## Á ÁREA FUNCIONAL DE INDUSTRIA E ENERXÍA DA DELEGACIÓN DO GOBERNO DE GALICIA (EA0040576)

**Asunto: Alegacións á solicitude de autorización administrativa previa e ao estudo de impacto ambiental do parque eólico Baro e da súa infraestrutura de evacuación, promovido pola mercantil « Mowe Eólica 1, S.L.U. » (Referencia do expediente IP (AAP-DIA)-«PEol-970 BARO» .**

Figura 1. Poligonal e infraestruturas principais do PE Baro sobre o mapa de Zonificación ambiental (Esc.≈1:150.000)

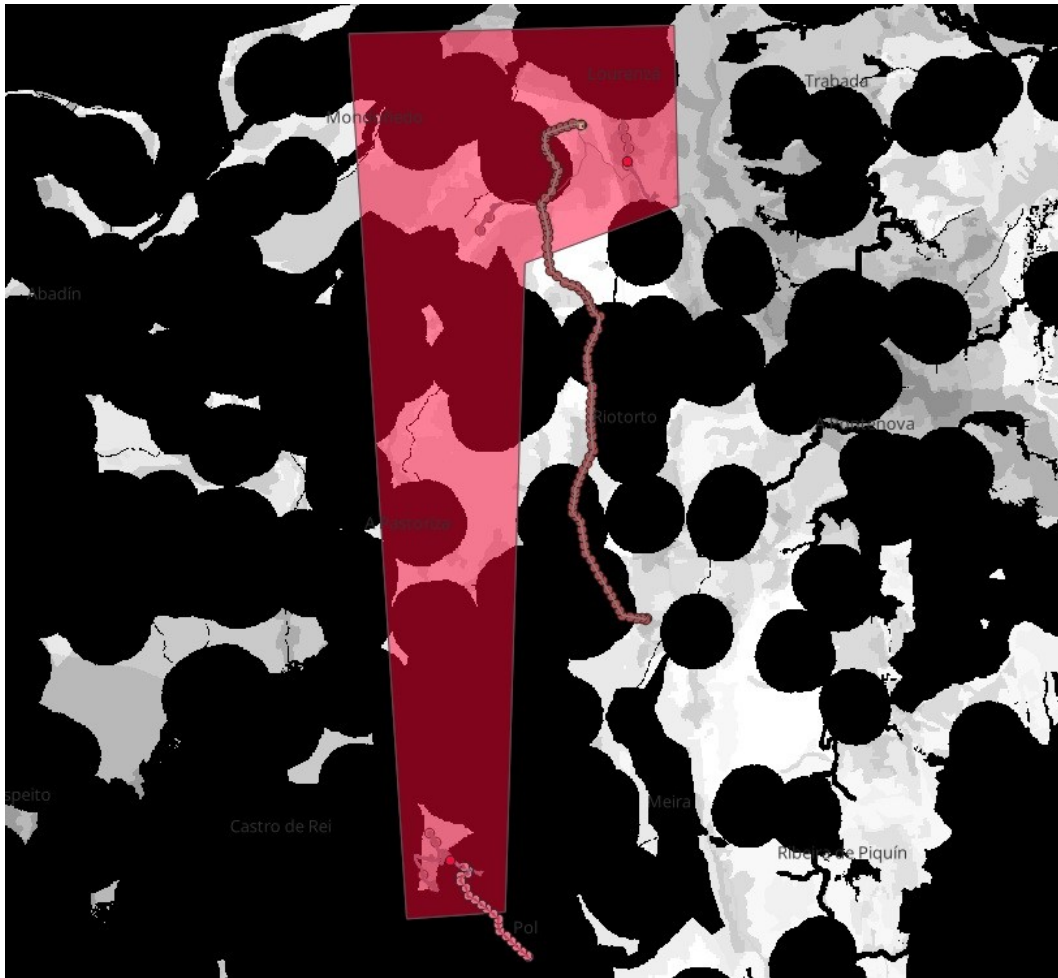
O índice de sensibilidade ambiental toma valores de 0 a 10: o 0 correspóndese cunha sensibilidade ambiental máxima, mentres que o 10 o é cunha sensibilidade ambiental baixa. Na Figura 1 podemos apreciar zonificación da sensibilidade ambiental na contorna do parque eólico Baro representadas en negro as zonas de máxima sensibilidade, e en branco as de sensibilidade mínima.

Están en zona de sensibilidade alta os aeros Bar03, Bar04, Bar05, Bar Reserva 01 (Figura 1).

Figura 1. Zona de Máxima Sensibilidade na contorna das parroquias de Santa Marta (a), Aldurfe (b), Alvare (c) e Ferreiros (d).

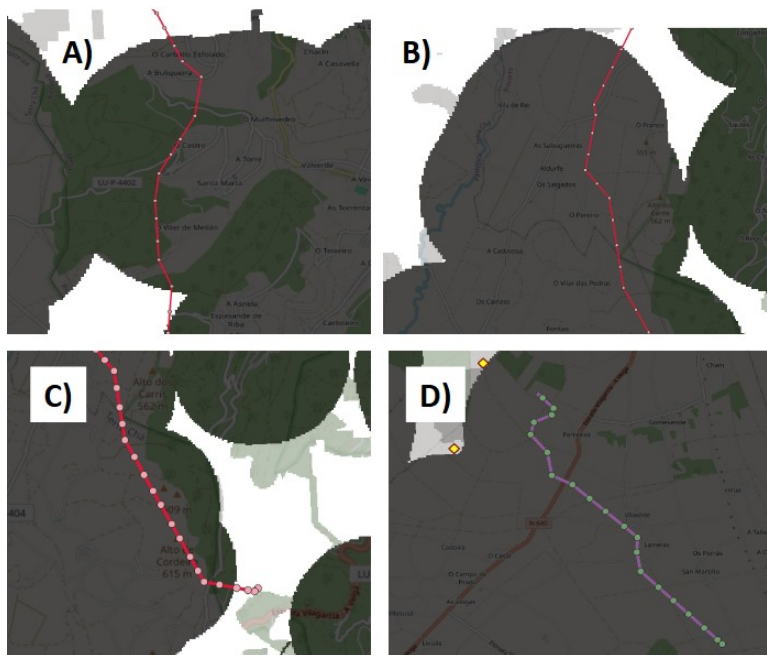
Por outra banda, a liña de evacuación localízase en parte do seu trazado en zona de sensibilidade ambiental máxima (ISA Clasificado Valor 0), principalmente en zonas onde existen importante núcleos de poboación: Santa Marta (Figura 1-A) e Aldurfe (Figura 1-B) no Concello de Riotorto, Alvare no Concello de A Pastoriza (Figura 1-C) e Ferreiros e San Martiño no Concello de Pol (Figura 1-D).

*Figura 2. PE Baro e a súa liña de evacuación sobre o mapa de Zonificación ambiental (Esc.  $\approx$  1:150.000)*

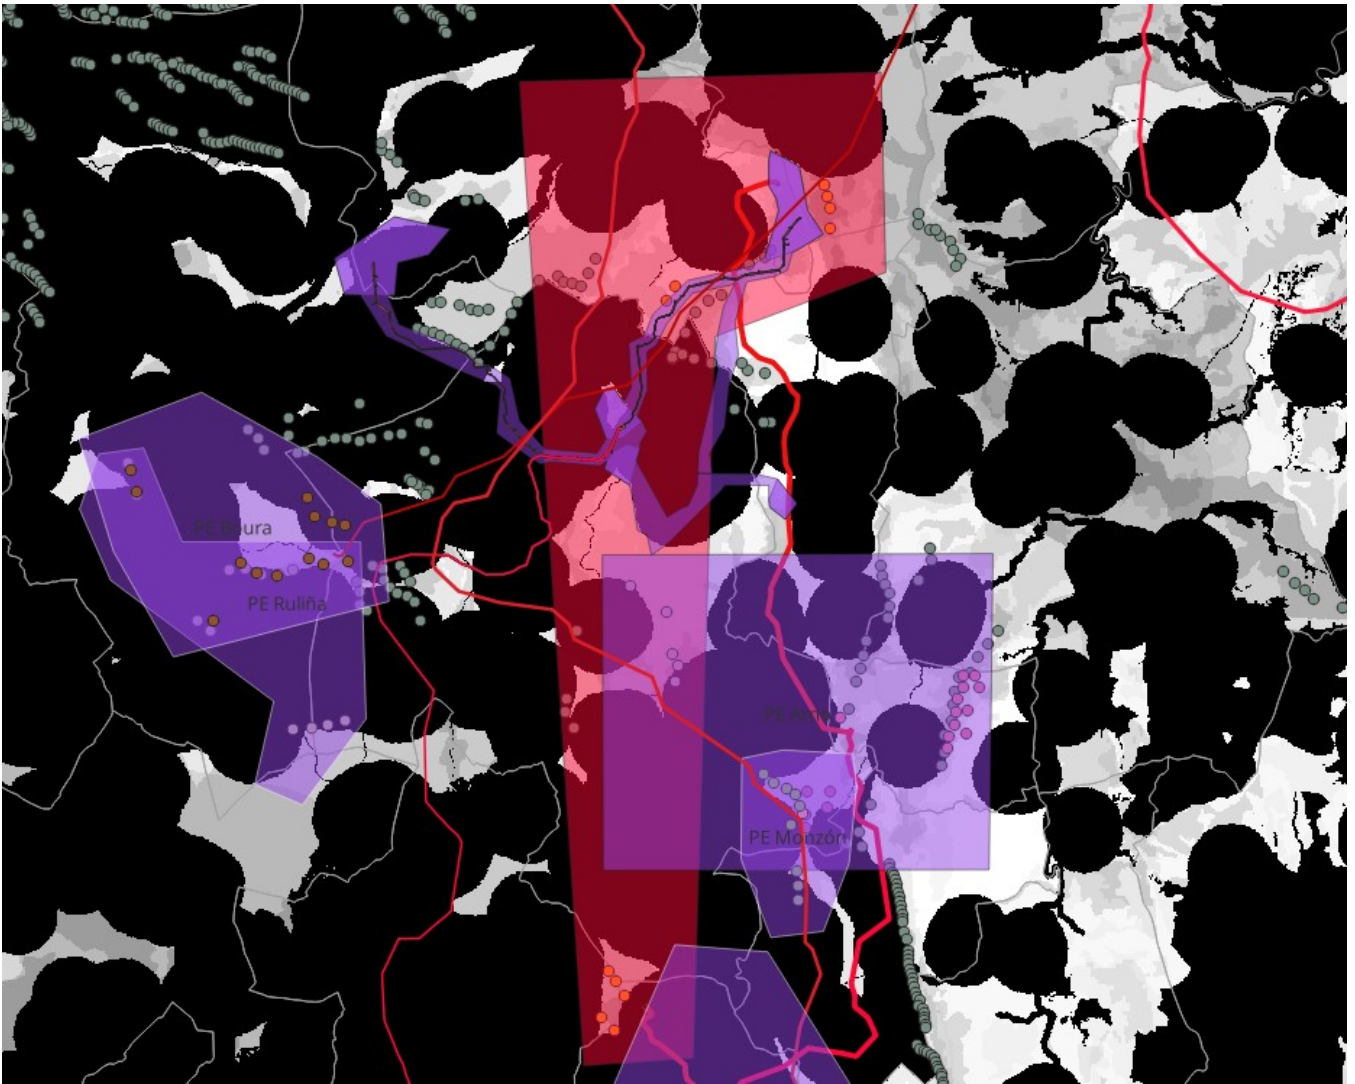
Na contorna do P.E. Baro xa existen parques eólicos autorizados ou en funcionamento, cuxas infraestruturas amósanse como puntos grises en zonas de grande valor ambiental consideradas como zonas de exclusión eólica, como se pode apreciar na **figura 2**. Na mesma figura, indícanse en violeta as poligonais dos parques eólicos que están en tramitación na contorna do PE Baro.

En caso de autorizarse o parque eólico Baro e a súa liña de evacuación suporía a degradación, aínda máis se cabe, desta zona de grande valor ambiental, sumándose aos outros proxectos eólicos tramitados e autorizados nesta zona.

Figura 3 a. Análise de efectos sinérxicos dos parques eólicos na contorna do P.E. Baro norte (Esc.  $\approx$  1:120.000)

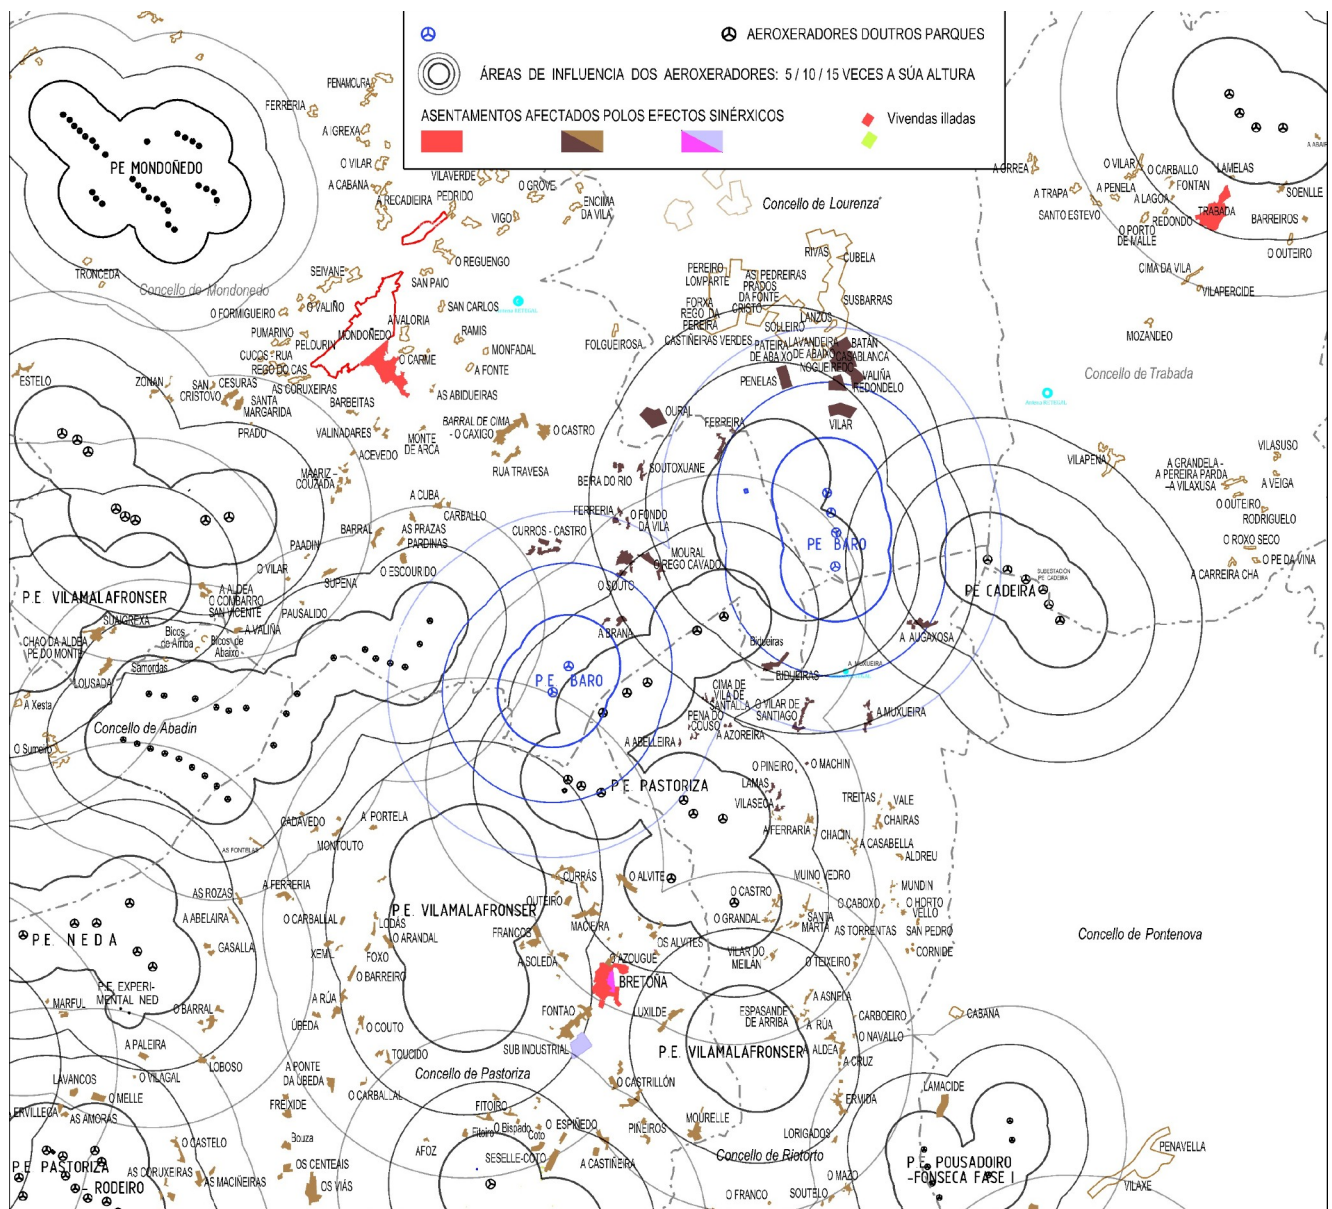
Esta problemática de efectos sinérxicos nas contornas dos módulos Baro Norte e Baro Sur ilústrase nas figuras 3a e 3b, onde se representan con recheo cromático os asentamentos (urbanos, rurais e urbanizables) nos que a intensidade dos efectos sinérxicos superaría a producida por un único aeroxerador a distancia límite establecida na lexislación sectorial (5 veces a altura destes aparatos).

Nas anteditas figuras vemos como dita problemática concorre xa actualmente nunha estensa área que abrangue grande parte do territorio dos concellos de Riotorto, Meira, Pastoriza (parte norte e central, e parroquia sudoriental de Fonmiñá), Mondoñedo (terzo sur, alcanzando mesmo parte da vila capital) e Lourenzá (parroquias meridionais de Santo Adrao e Santo Tomé).

- a) **Aeroxeradores do módulo Baro norte.**- Incidirían principalmente en:
- concello de Mondoñedo: núcleos rurais de *A Braña, Bidueiras, O Souto, Curros-Castro, Moural-O Rego Cavado, Ferrería, O fondo da Vila, Beira do Río, Soutoxuane e Ferreira* -pq. de Santa María Maior-
  - concello de Lourenzá: núcleos de *Vilar, Nogueiredo, Penelas e Valiña-Redondelo-Batán-Casablanca* -parroquia de Santo Andrao-; e de *Oural* -pq. de Santo Tomé-.

- no concello de Riotorto: núcleos rurais de *A Augaxosa, A Muxueira e Vilar de Santiago* -pq. de A Muxueira-; *A Abelleira, Pena do Couso, Cima de Vila de Santalla, A Azoreira, O Piñeiro, Lamas e Vilaseca* -pq. de Sta. Marta de Meilán-.

Figura 3b. Análise de efectos sinérxicos dos parques eólicos na contorna do P.E. Baro sur (Esc.  $\approx$  1:80.000)

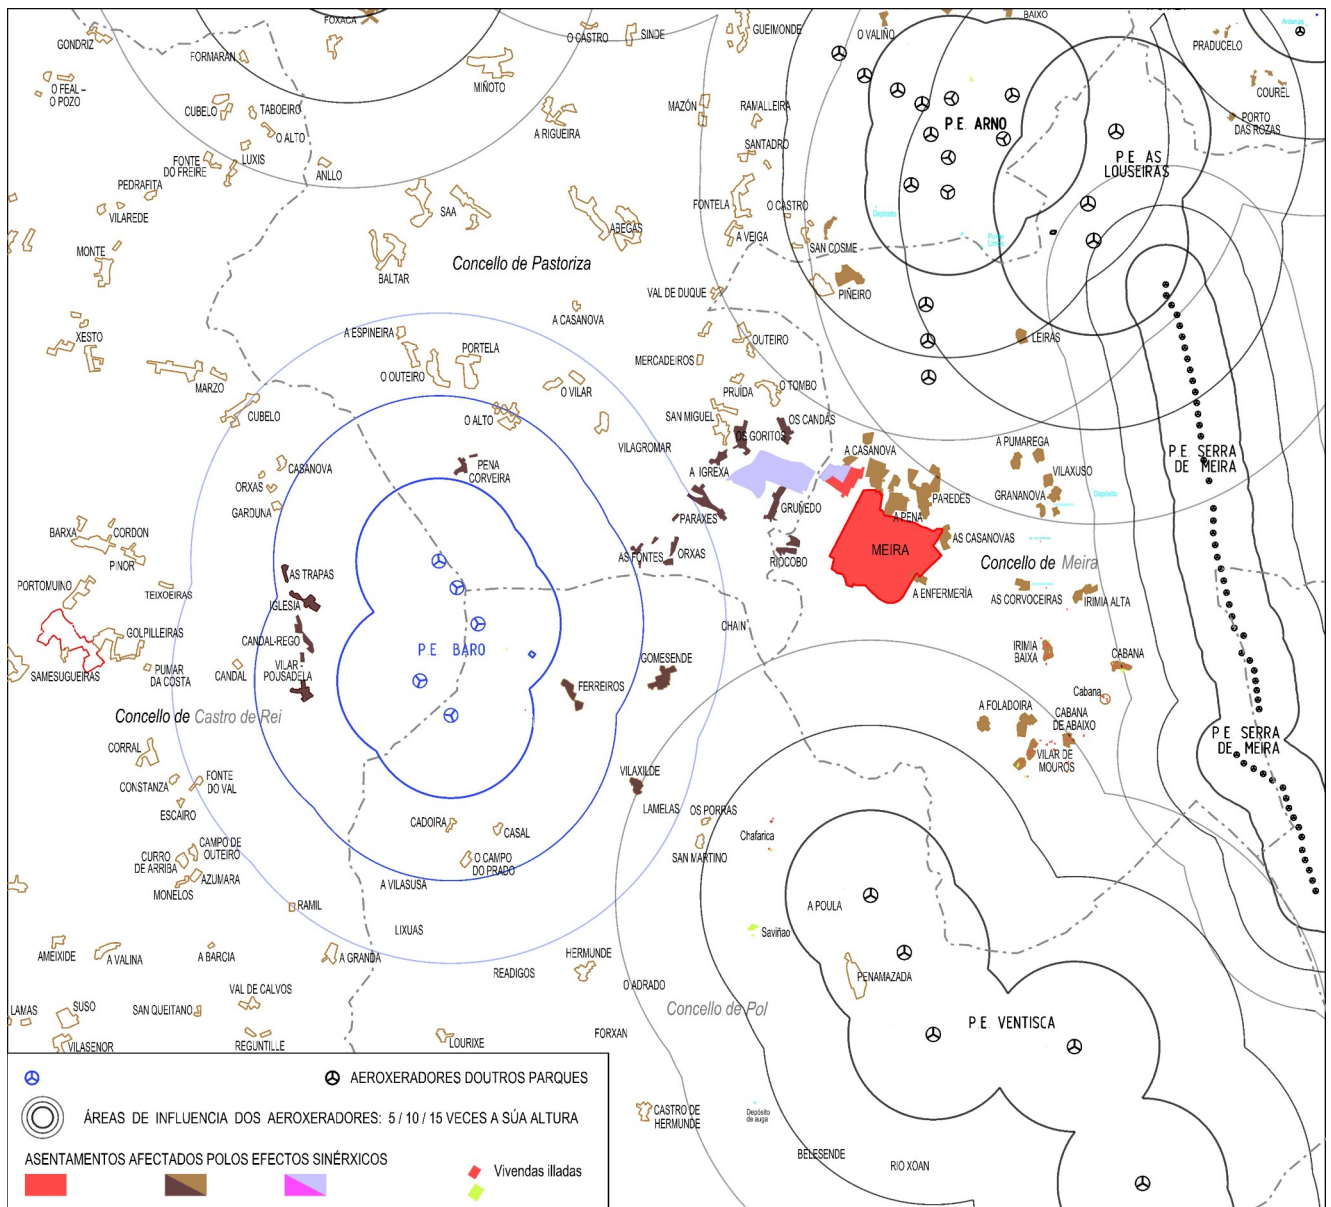
b) Aeroxeradores do módulo Baro sur.- Incidirían principalmente en:

- concello de Meira: núcleo urbano de Meira, parque empresarial e zona urbanizable inmediata a este, e núcleo rural de *Riocabo*.
- concello de Pastoriza: nos núcleos rurais de As Fontes e Pena Corveira -pq. de Pousada-; e de *Os Goritos, A Igrexa, Paraxes, Gruñado e Os Candás* -na parroquia de Fonmiñá-.
- concello de Pol: nos asentamentos/núcleos de *Ferreiros e Gomesende* -pq. de Ferreiros-, e de *Vilaxilde* -pq. de S. Martiño de Ferreiros-.
- concello de Castro de Rei: nos núcleos rurais de *As Trapas, Iglesia, Candal-Rego, e Vilar-Pousadela* -todos eles da parroquia de Prevesos-.

Figura 4a. Afeccións a núcleos e edificacións illadas pola LAT saínte da SET BARO NORTE. Esc. 1:25.000

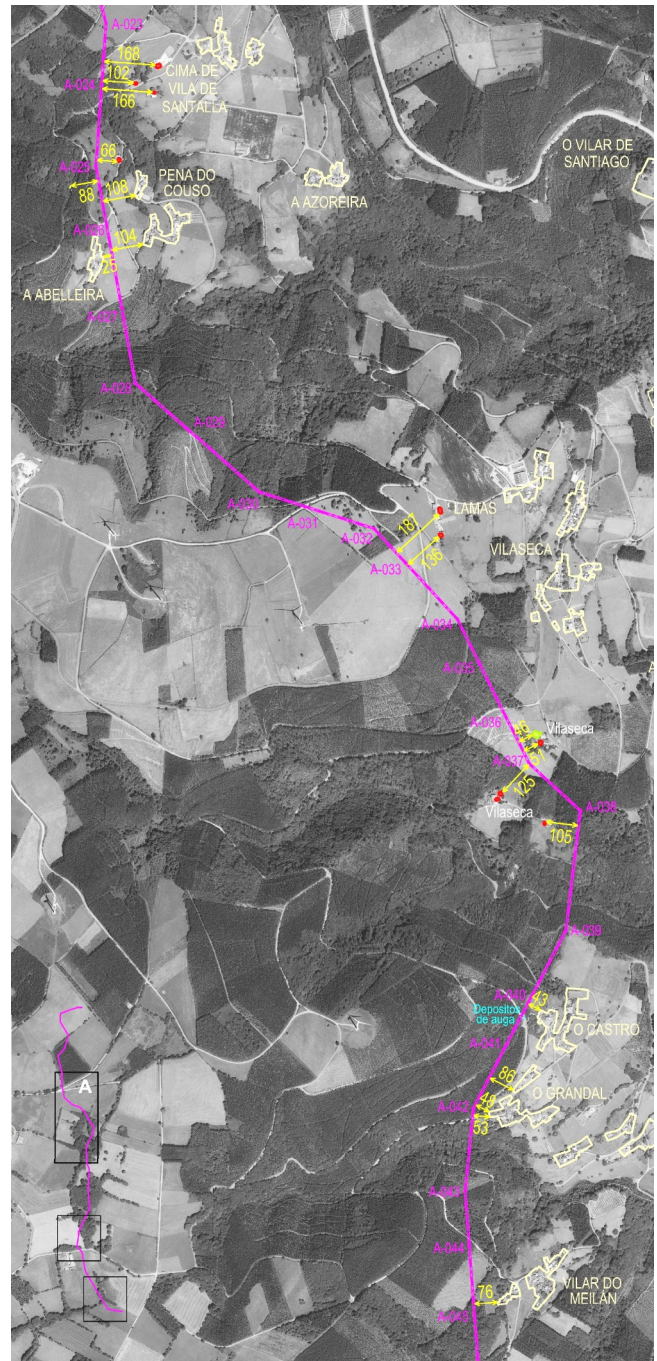
a) Polo que atinxe á “LAAT 132 kV SET PE BARO NORTE – SET ARNO”, cabe apreciar as seguintes afeccións máis importantes (Figuras 4a, 4b e 4c):

- núcleos rurais delimitados (indícase o concello ao que pertence e, entre paréntese, a distancia á LAT proxectada): **A Abelleira**-Riotorto (25 m.), **O Castro**-Riotorto (43 m.), **O Grandal**-Riotorto (48 m.), **Vilar de Meilán**- Riotorto (76 m), **Pena do Couso**-Riotorto (104 m.), e O Pereiro-Riotorto (200 m.).

12. Tamén se advirte a **aproximación desta LAT a depósitos de auga**, en **O Castro**-Riotorto -ref. catastral 27054E00701300-, (entre os apoios 40 e 41), o que **pode carrexar efectos negativos**, físicos e ambientais, c **alteracións na calidade da auga**, riscos de **seguridade para as persoas e animais** que as inxiran, así como posibles **impactos na fauna local**.

**Figura 5.** Afecções a núcleo e edificacións illadas pola LAT saínte da SET BARO SUR. Escala 1:25.000

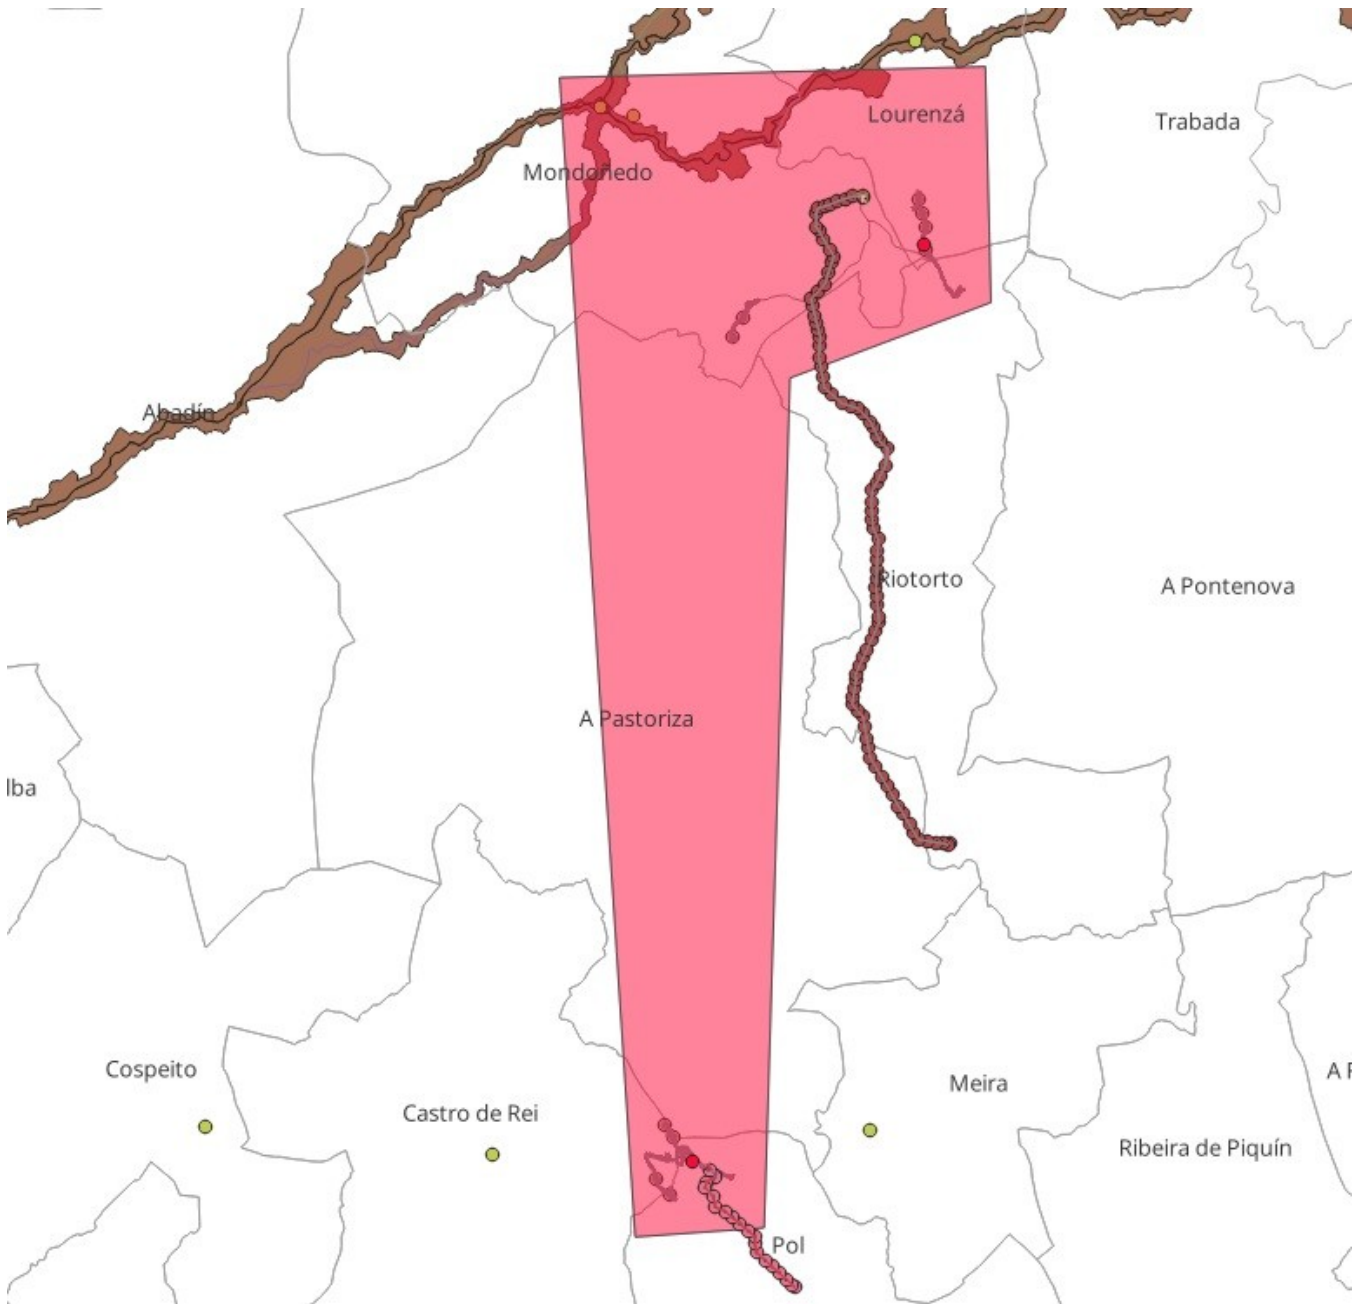
**b)** No tocante á “LAAT SC 132 kV ST PE BARO SUR – APOYO N°66”, esta podería producir afecções negativas a:

- núcleo rural de **Vilaxilde**-Pol. Aínda que carece de planeamento que o delimite, cumpre as condicións legais para ser identificado como núcleo rural, con 9 vivendas, a máis próxima a uns 121 m. da LAT.

- vivendas illadas e cortes en **Ferreiros**-Pol, -refs. catastrais 27046B00201381, 000100400PH38D, 000100300PH38D, 27046B00200082 e 000101300PH38D-, sitadas a distancias entre 74 e 200 m. da LAT; así como unha corte en **Lamelas** -ref. catastral 27046F00401284-, a 149 m. da LAT.

Os asentamentos e edificacións antes mencionadas pódense apreciar na **figura 5**.
